# 発電用原子炉施設に係る特定機器の 設計の型式証明申請

## 設置許可基準規則への適合性について (第4条・第5条・第6条・第16条関連)

三菱重工業株式会社

1. 指摘事項(コメント)リスト	…2
2. 指摘事項への回答	…7

### ● 衝突時の安全評価 – 兼用キャスク告示で定める地震力による衝突 – (1/3)

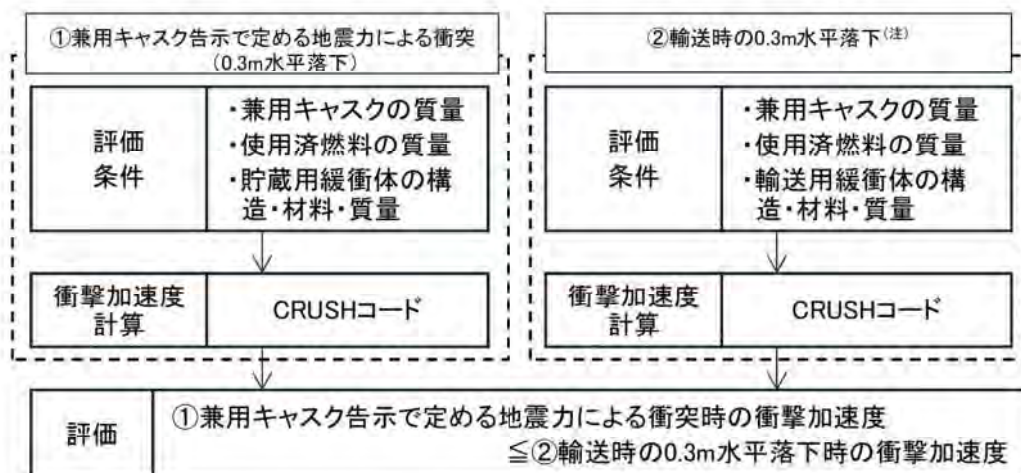
緩衝体については、木材以外の可能性も含めて設計が確定したものではないので、型式証明の段階でどこまで申請書に記載するか検討すること。

- MSF-24Pは、十分な支持を想定しない地盤上に緩衝体を付けた横置き状態で貯蔵される。
- 貯蔵中のMSF-24P型に兼用キャスク告示で定める地震力(速度)が作用しても、貯蔵架台上に横置き姿勢で設置されたMSF-24P型は転倒しないが、地盤の十分な支持が想定されないことから、兼用キャスク告示地震力に定める地震力(速度)で基礎(剛体面)に衝突する場合を想定する。
- 基礎への衝突には、兼用キャスク告示で定める地震力の鉛直方向速度(1.4m/s)で衝突するが、この速度に対して衝突速度が大きい0.3m高さからの落下(衝突速度: 2.43m/s、落下姿勢: 水平落下)を評価ケースとし、落下時のMSF-24P型の構造健全性が維持されることにより、安全機能が損なわれないことを示す。

#### (2) 津波荷重の算定 (詳細は資料1-5のP.8~P.10参照)

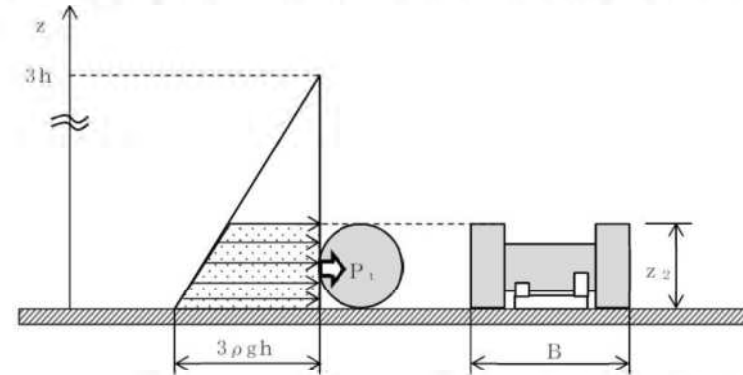
第4条、第5条、第6条への基準適合性について、構造健全性評価対象の部材を評価することによって、4つの安全機能 (臨界、閉じ込め、遮へい、除熱) が維持されることを説明すること。

項目	記号	計算値(N)
津波波力	$P_t$	$7.07 \times 10^6$
漂流物衝突荷重	$P_c$	$1.97 \times 10^6$
津波荷重(上記合計)	$P$	$9.04 \times 10^6$
